Scheda per l'istruttoria delle procedure di Valutazione di Impatto Ambientale
--

CUP 8800 - Procedura di VIA nell'ambito del provvedimento autorizzatorio unico regionale (PAUR) ai sensi dell'art.27bis del D. Lgs. 152/2006 relativa al progetto "Costruzione ed esercizio impianto fotovoltaico da 6,120 MWe in loc. Trizzetto del Comune di Lacedonia e opere di connessione anche nel Comune di Monteverde"

Proponente: Ortanova Solar s.r.l.

cup 8800
Comune di Lacedonia (AV)
Ditta: Ortanova Solar s.r.l.

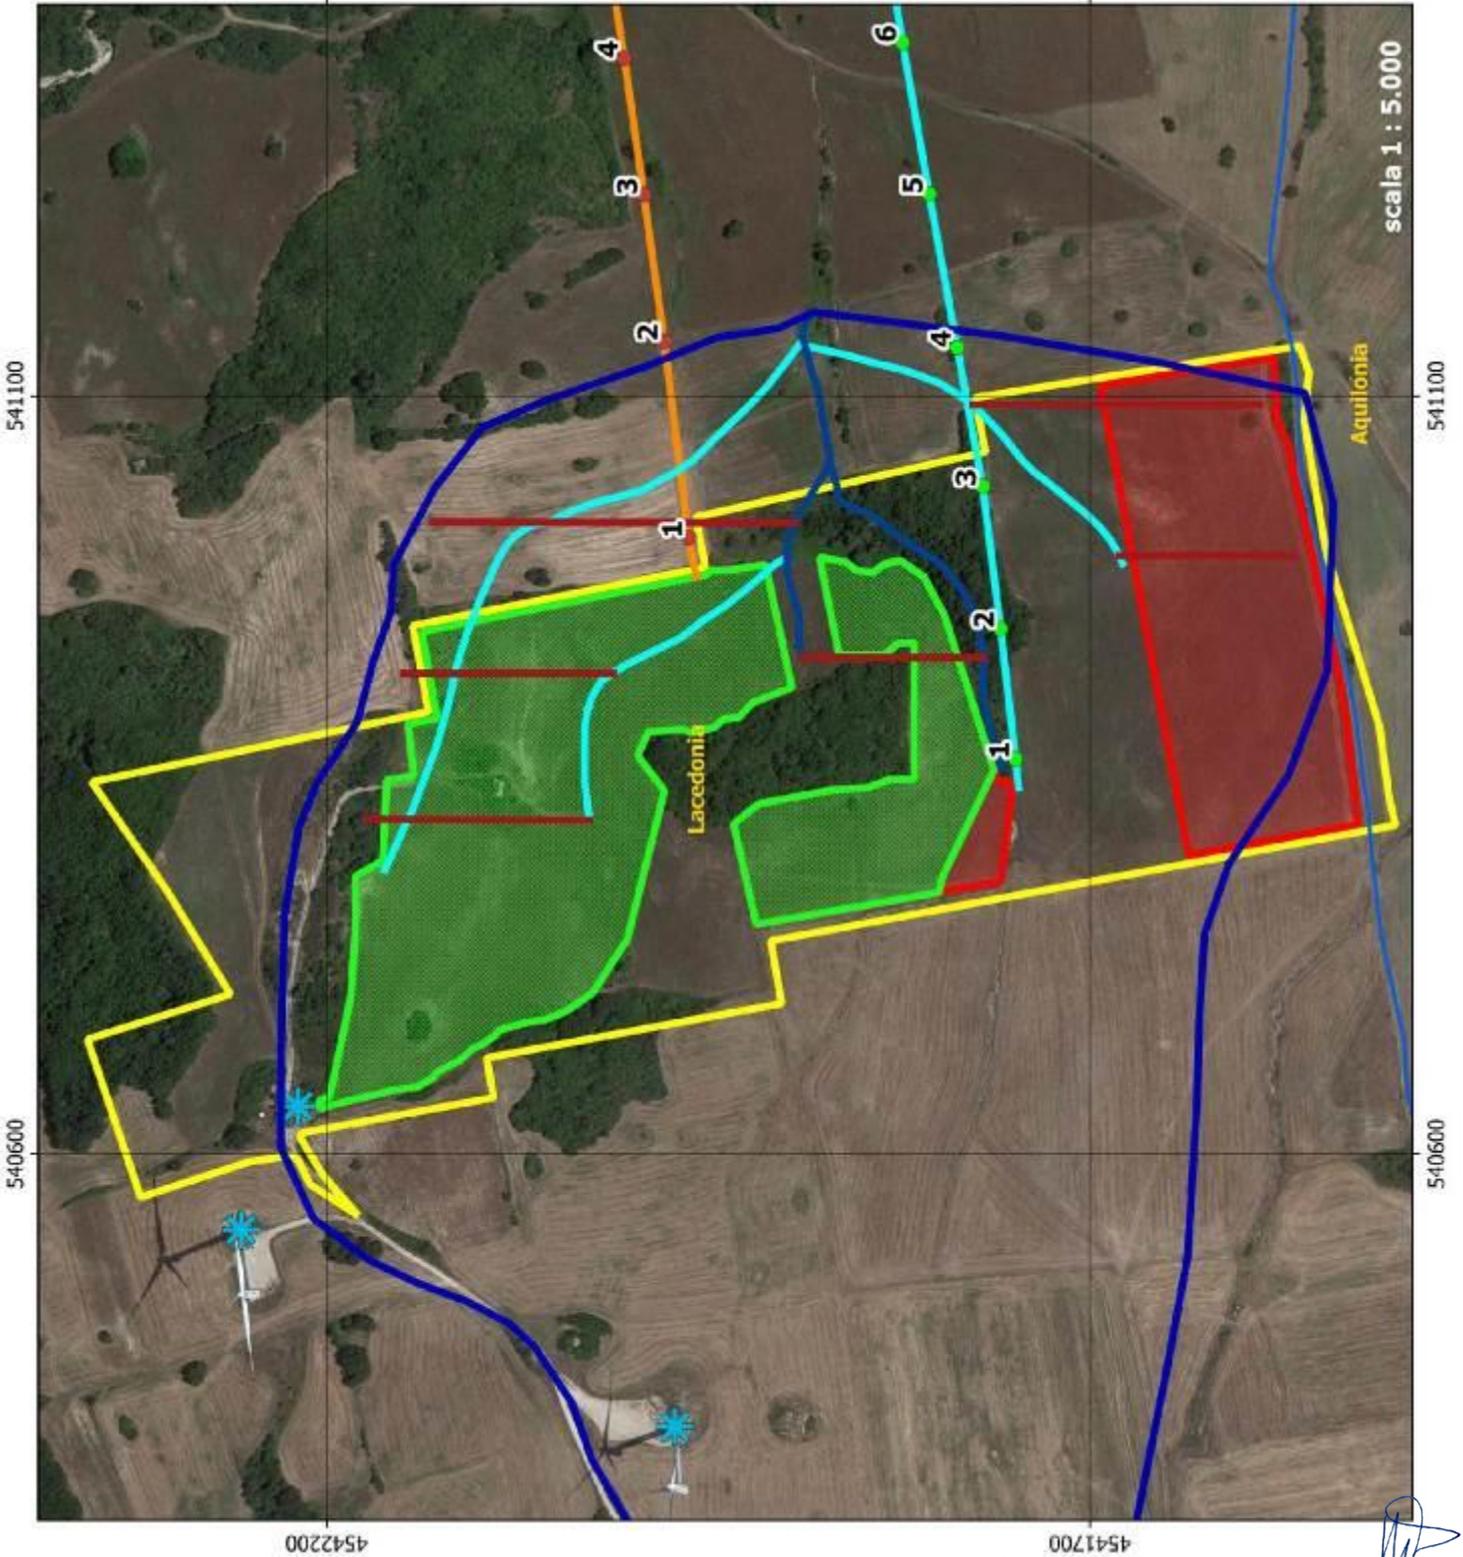
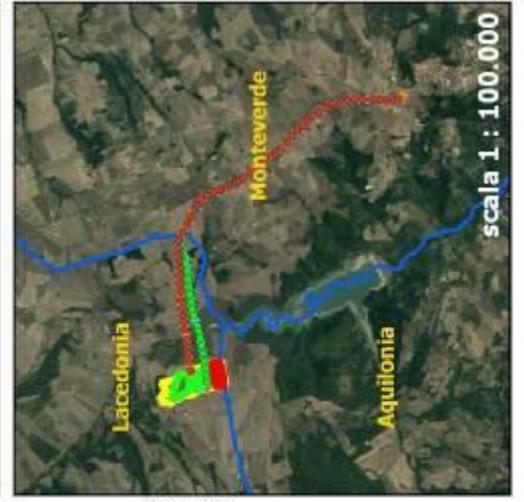
Viste le dimensioni del progetto, cosa succede in caso di evento meteorico eccezionale (tempo di ritorno - dati pluviometrici storici), nel punto finale della rete di drenaggio?

Nella cartografia, riportata nell'Allegato B3, il progetto sembra posizionato diversamente da quello cartografato nello SIA e la rete di drenaggio non sembra tener conto della morfologia dell'area.

- Quale "altro cavidotto" è presente nell'area e a che distanza è ubicato da quello da realizzare? -

Successivamente sono state valutate le integrazioni e i chiarimenti prodotti, anche a seguito di richieste formulate durante le sedute della Conferenza dei Servizi. Di conseguenza il progetto è stato rimodulato, portando ad un ridimensionamento dell'area dell'impianto e alla modifica del percorso del cavidotto, per ben tre volte, passando da una soluzione di cavidotto aereo ad una linea in gran parte interrata.

cup 8800
Comune di Lacedonia (AV)
Ditta: Ortanova Solar s.r.l.

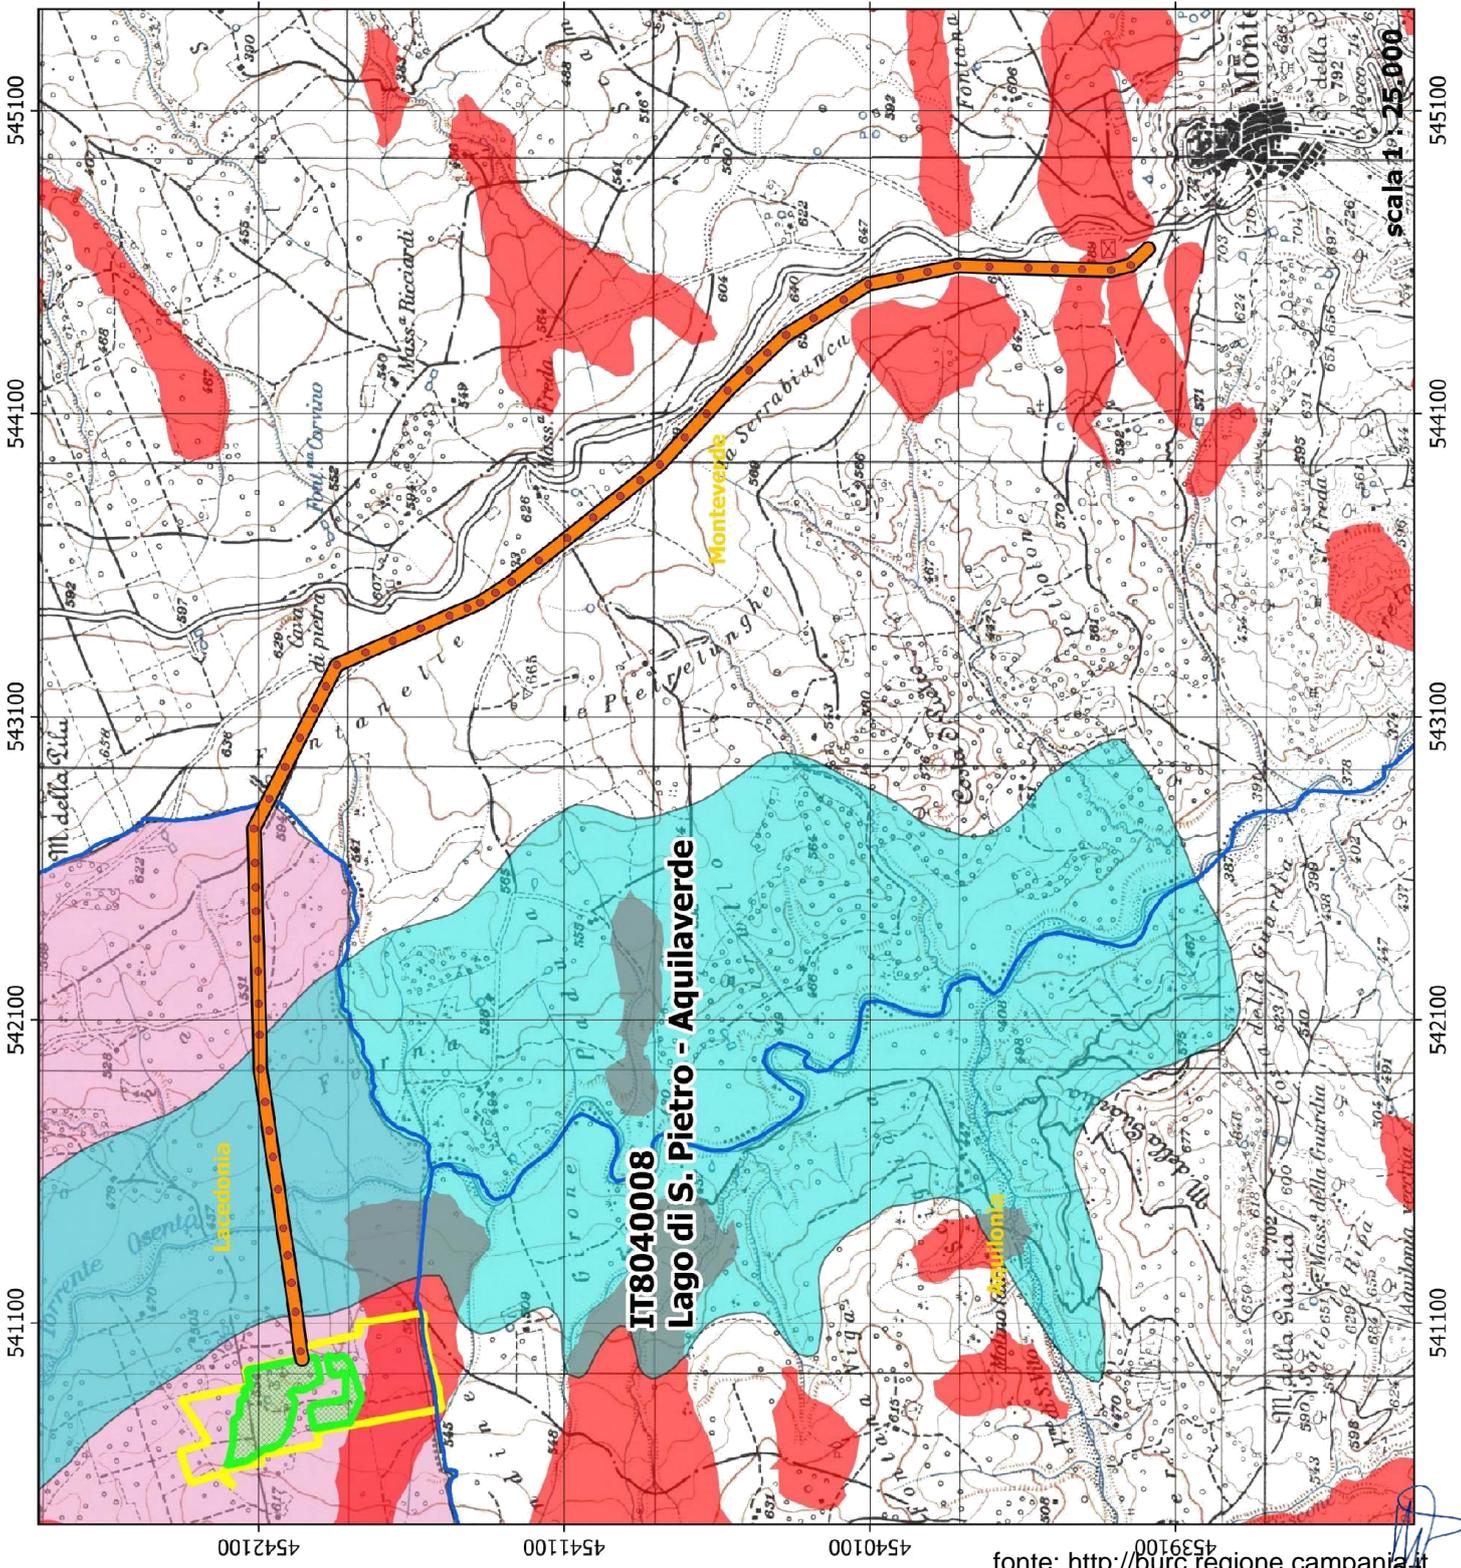
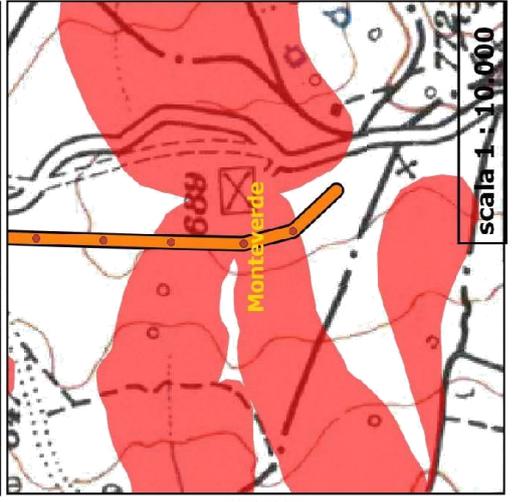
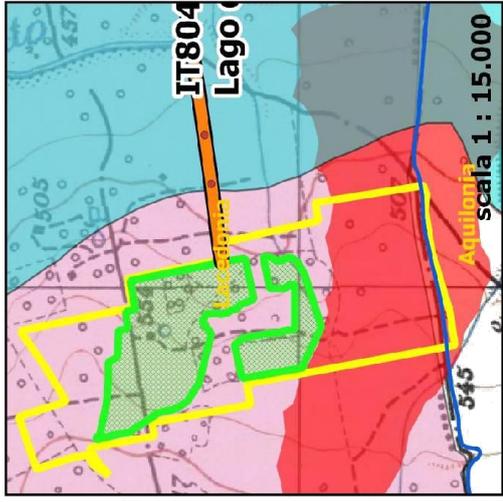
- Le aree interessate da pericolosità frana molto elevata P.G.3 sono il Settore C e il lato Sud Ovest del Settore B.

Inoltre, l'intervento non sembra essere tra quelli consentiti: art.13 "Interventi consentiti nelle aree a pericolosità geomorfologica molto elevata (P.G.3)".

- per il vincolo del PAI di pericolosità geomorfologica molto elevata (P.G.3), bisogna seguire l'iter previsto nelle NTA art. 25 -
